## 改善箇所説明図

パワーネットワークセパレートリレー

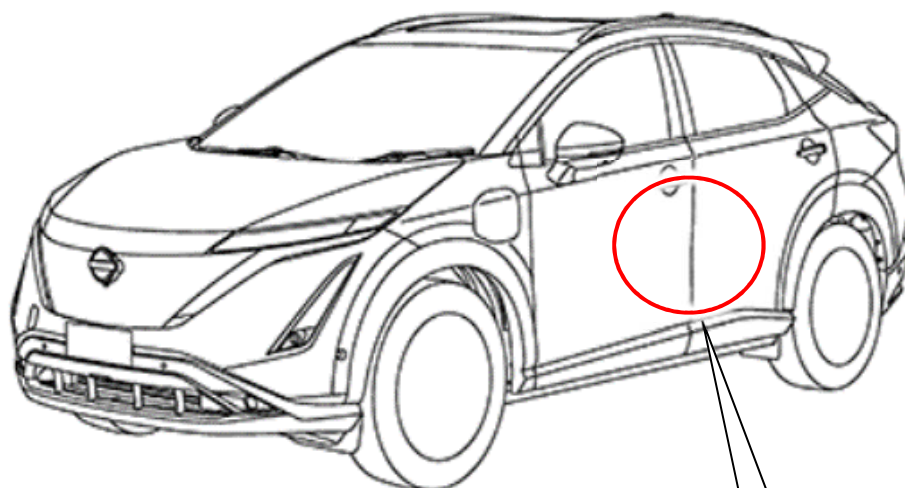
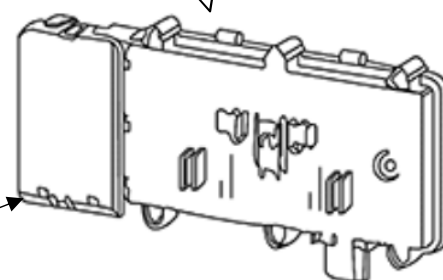
### 基準不適合発生箇所

12Vバッテリーから12Vサブバッテリー間の回路接続制御を行っているパワーネットワークセパレート (PNS) リレーにおいて、開発時に電源電圧変動時の制御プログラムにおける評価が不十分であったため、12Vバッテリーの電圧が低い状態でパワーオンすると、PNSリレーがオフとなり、12Vサブバッテリーへの電源が供給されなくなることがある。そのため、その状態で走行を継続すると12Vサブバッテリーの電圧が低下する事によりコンビネーションメータ警告灯が点灯し、最終的には一度車両を停止させると再度READY ON出来なくなるおそれがある。

### 改善の内容

全車両、パワーネットワークセパレートリレーの制御プログラムを修正する。

識別：銀色のシールをモデルナンバープレートの右横に貼り付ける。
